# Shearwater Teric

## Примечания к программному обеспечению

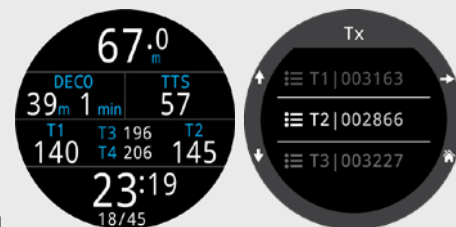
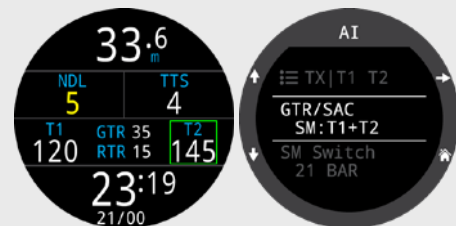
Теперь поддерживается беспроводная интеграция с 4 баллонами для получения данных о давлении дыхательных смесей в баллонах. Во избежание перекрестных помех между каналами связи компания Shearwater рекомендует применять передатчик Swift в случае использования более 2 передатчиков.

Добавлен режим погружений с боковой подвеской (сайдмаунт-дайвинга).

В режиме сайдмаунт-дайвинга имеются следующие отличия:

- На экран выводятся напоминания, которые информируют о необходимости переключения на другую дыхательную смесь.
- Показатели SAC (Расход воздуха на поверхности) и GTR (Оставшееся время по газовой смеси) рассчитываются на основе совокупного объема дыхательной смеси в двух баллонах. Баллоны должны быть одинакового размера.

Добавлена возможность отображения показателя RTR (Оставшееся резервное время). Он представляет собой значение GTR (Оставшегося времени по газовой смеси), рассчитанное только на основе объема дыхательной смеси в баллоне с более низким давлением (то есть оставшееся время по газовой смеси, на случай если баллон с более высоким давлением будет потерян).

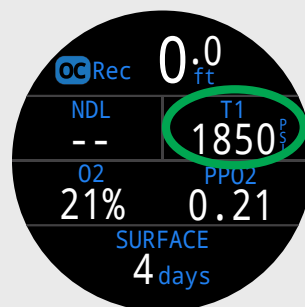
В стандартном представлении в режиме OC Rec (режим открытого цикла, рекреационный дайвинг) вместо значения TTS (время до всплытия на поверхность) в информационном окне справа вверху может выводиться другая информация.
